NATIONAL TECHNICAL UNIVERSITY
School of Civil Engineering
Heroon Polytechniou 9, Zografou
G. Gazetas, Professor Emeritus
(30) 210 772 4976, (30) 69 44 63 21 85
gazetas@central.ntua.gr

13–4–2021

ΑΞΙΟΛΟΓΗΣΗ της ΓΕΩΤΕΧΝΙΚΗΣ ΕΡΕΥΝΑΣ στο ΣΩΜΑ του ΦΡΑΓΜΑΤΟΣ Κόρης Γεφύρι Χίου:

ΣΧΗΜΑ 1. ΣΥΓΚΕΦΑΛΑΙΩΣΗ ΤΩΝ ΓΕΩΦΥΣΙΚΩΝ ΑΠΟΤΕΛΕΣΜΑΤΩΝ (Πελέκης 2021 και ΓΕΩΣΥΜΒΟΥΛΟΙ ΕΠΕ 2021).

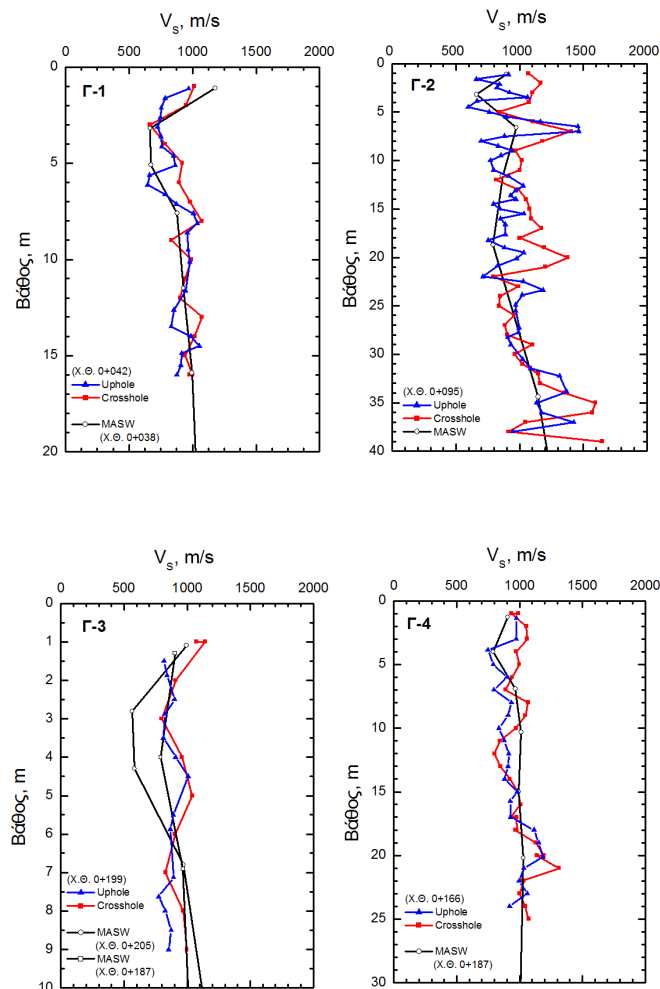
Από τα επισυναπτόμενα τέσσερα σχήματα κατανομής της ταχύτητας του διατμητικού κύματος συναρτήσει του βάθους στις 4 θέσεις (Σχήμα 1) και της διαδιάστατης κατανομής της ταχύτητας των δοκιμών MASW (Σχήμα 2), συμπεραίνουμε τα ακόλουθα:

- Η ταχύτητα V_s μεταβάλλεται με το βάθος, κυμαινόμενη από περίπου 700 m/s έως 1150 m/s, με κάποιες εξαιρέσεις όμως (σε ορισμένα λίγα βάθη). Η κατανομή ωστόσο υποδηλώνει υλικό με μή-κοκκώδη συμπεριφορά, γεγονός που είναι φυσικό λόγω της προσθήκης τσιμέντου και συμπύκνωσης του υλικού.

- Η μέση τιμή της ταχύτητας V_s είναι περίπου της τάξεως των 850 m/s. Αυτό αντιστοιχεί σε μέτρο διατμήσεως (μικρών παραμορφώσεων) $G_o \approx 1.5$ GPa, τιμή *συμβιβαστή* με την τιμή $E_{sd} = 2.5$ GPa που χρησιμοποιήθηκε στην Μελέτη του Φράγματος: «ΤΕΥΧΟΣ Ι: ΣΤΑΤΙΚΟΙ–ΔΥΝΑΜΙΚΟΙ ΑΝΤΙΣΕΙΣΜΙΚΟΙ ΥΠΟΛΟΓΙΣΜΟΙ ΦΡΑΓΜΑΤΟΣ» της Αναδόχου Μελετητικής Κοινοπραξίας «Υδρο-Σύστημα και Γραφείο Δοξιάδη» (Οκτώβριος 2003).

- Η κρισιμότερη ωστόσο παρατήρηση είναι η συχνή έντονη εναλλαγή καθ' ύψος υψηλών και χαμηλών τιμών της V_s σε διαστήματα έως και 2 μέτρων βάθους. Η εναλλαγή αυτή είναι ιδιαιτέρως έντονη στις διοκιμές Up-Hole, λιγότερο έντονη στις δοκιμές Cross-Hole, και ανεπαίσθητη στην διασκόπηση MASW. Αυτό είναι τελείως λογικό και προδίδει την ύπαρξη ζωνών μικρού πάχους και διαφορετικής σκληρότητας (αντοχής και δυσκαμψίας). Διότι τα κύματα που εκπέμπονται στα Cross-Hole ταξιδεύουν ταχύτερα διαμέσου των σκληρών στρώσεων και «αγνοούν» έτσι τα μαλακότερα στρώματα, υπερεκτιμώντας την σκληρότητά τους.

Αποτελέσματα 3-Διάστατης δυναμικής ανάλυσης εξιδανικευμένου φράγματος ύψους 55 m σε τραπεζοειδή κοιλάδα, με πλήρη ταμιευτήρα (Ντακούλας, 2021).

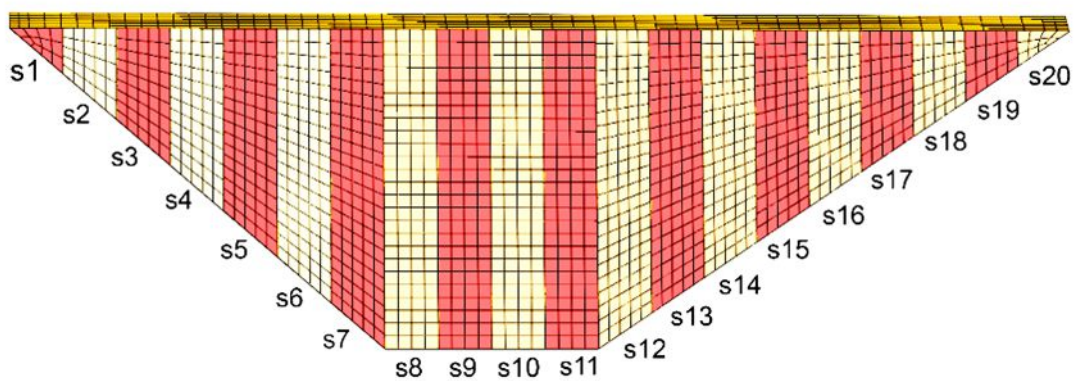
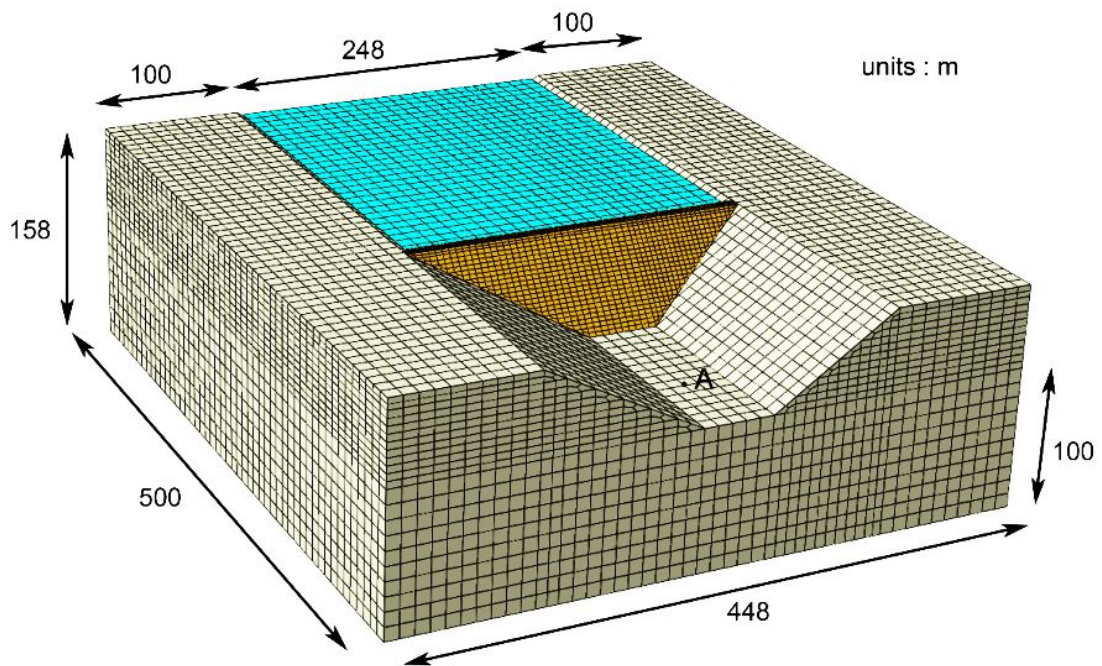
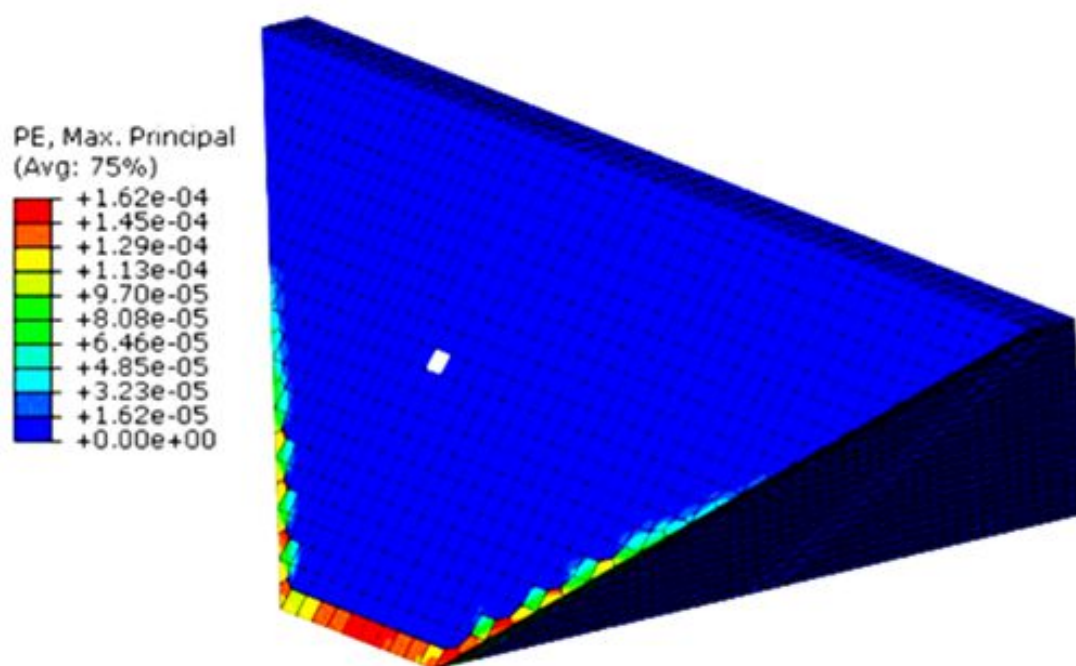
Ένα ερώτημα που ανακύπτει είναι κατά πόσον η 2-διάστατη ανάλυση της Μελέτης είναι ρεαλιστική, δεδομένου ότι το φράγμα κείται σε σχετικώς στενή κοιλάδα. Και πόσο επηρεάζει η τυχόν μή-γραμμική συμπεριφορά του υλικού την απόκριση του φράγματος. Προς τούτο, παραθέτω σε Παράρτημα τα αποτελέσματα μιάς 3-Διάστατης σεισμικής ανελαστικής ανάλυσης ενός εξιδανικευμένου φράγματος ύψους 55 m, κατασκευασμένου σε τραπεζοειδή κοιλάδα και υποβαλλόμενο σε εξίσου (με την εδώ) ισχυρή σεισμική διέγερση (Ντακούλας 2021). Το φράγμα γενικώς ανταποκρίνεται ικανοποιητικά, με μόνες προβληματικές περιοχές τις δύο γωνίες στο μεσαίο τμήμα των παρειών (ανάντη και κατάντη) του φράγματος, και στα αντερίσματα.
